Oggetto: Impianto eolico Pratogrande, comuni di Bormida (SV) e Rialto (SV), Classifica 2.13.13/6-2021; osservazioni sulle prescrizioni della Commissione del paesaggio di Savona

Riferimento lettera della provincia di Savona in data 26/10/2021 (in allegato).

Mappale 12 comune di Bormida	Intervento richiesto nel comune di Rialto

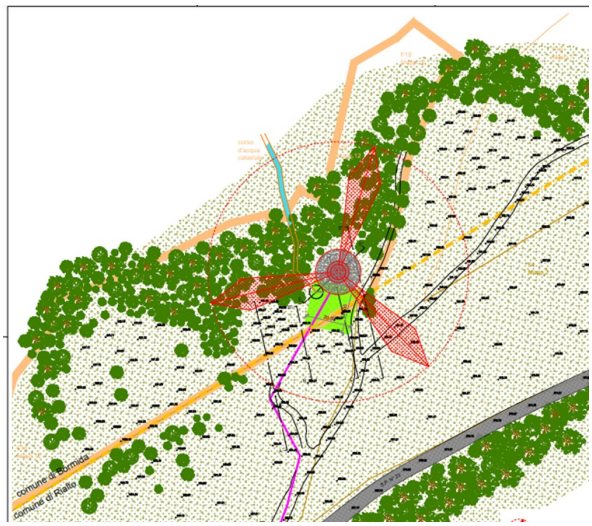
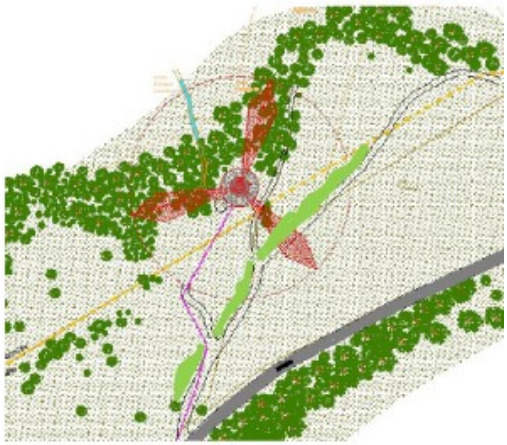
Si evidenzia infine che il faggio non prospera sulle aree più esposte al vento e con suoli più poveri del crinale, dove in genere è sostituito dal mantello di noccioli: viene quindi richiesto un intervento destinato in gran parte a fallire, soprattutto con piante formate di vivaio.
Si allega uno stralcio cartografico per comprendere meglio la collocazione dei mappali citati.

Nel caso venga ritenuta indispensabile ai fini paesaggistici la realizzazione della cintura verde, si suggerisce di limitarla al solo mappale 153, orograficamente più basso di quello adiacente, e di realizzarla con ceppaie di noccioli prelevate in loco (mappali 12 e 153) in quanto piante già adattate alle condizioni estreme di un crinale montano molto ventoso.
